改善箇所説明図

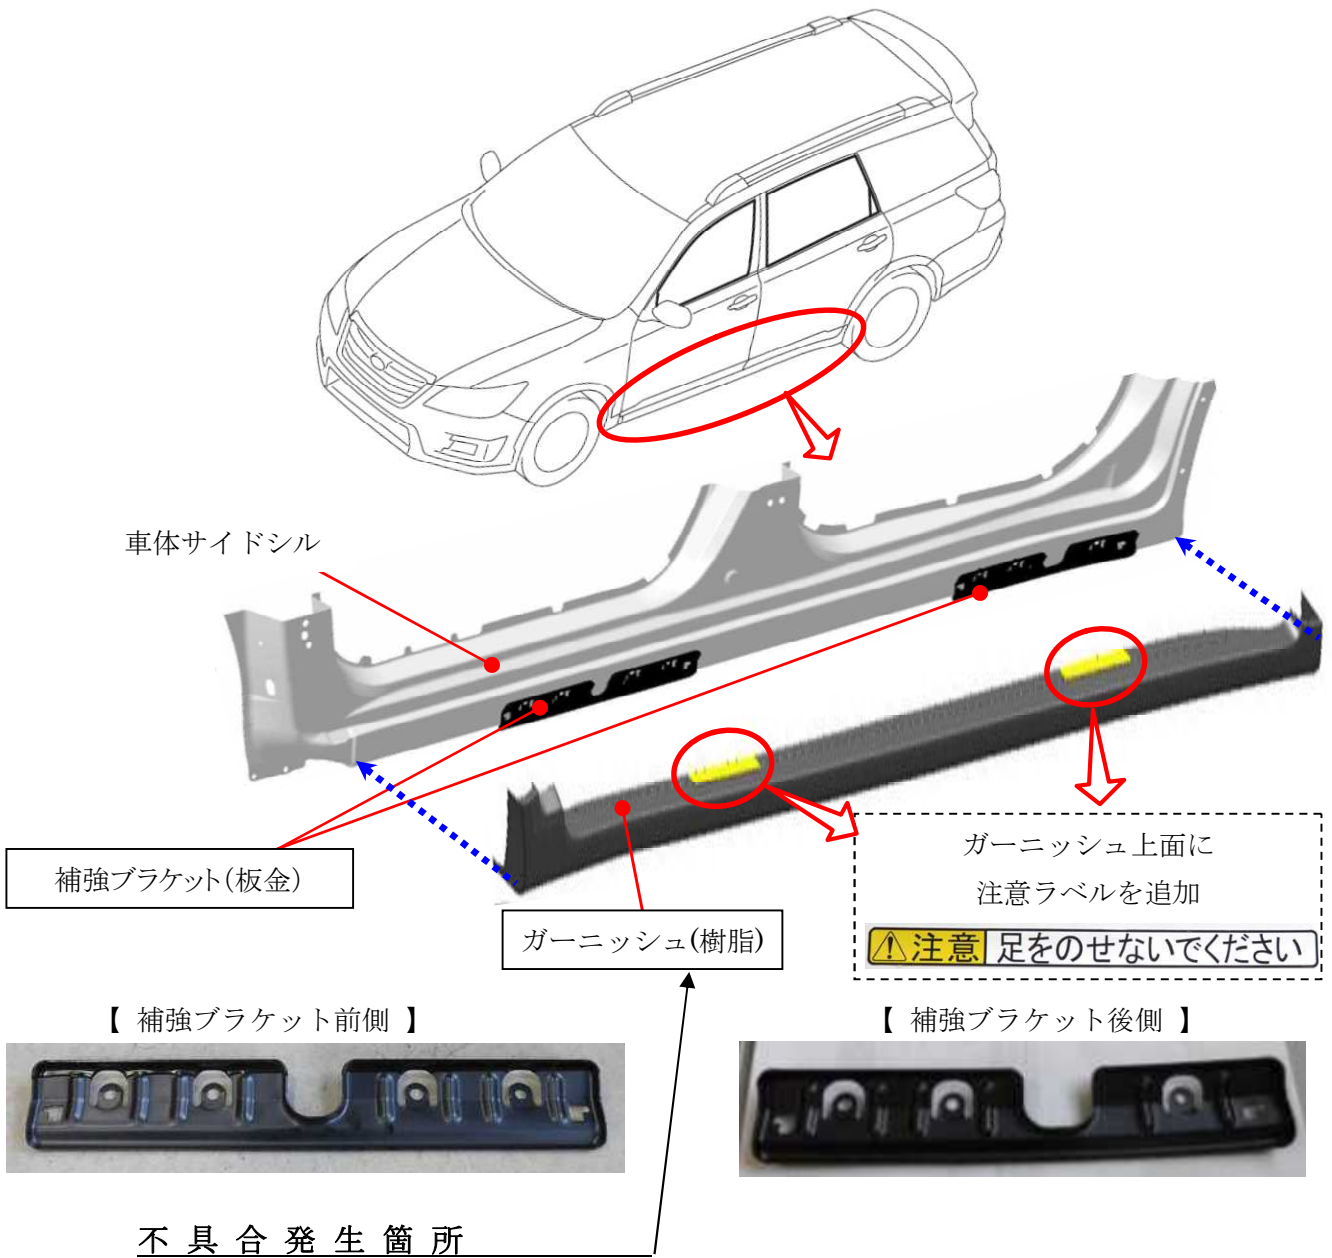
車体サイドシルに装着しているガーニッシュにおいて、取付部の強度が不足している。そのため、ガーニッシュに足を乗せて乗降すると、強度不足により、ガーニッシュが外れてしまうおそれがある。

全車両、ガーニッシュの支持部に補強ブラケットを取り付ける。さらにガーニッシュに注意ラベルがついていないものは、ラベルつきガーニッシュに交換する。

打刻車台番号の先頭に黄色ペイントを塗布する。
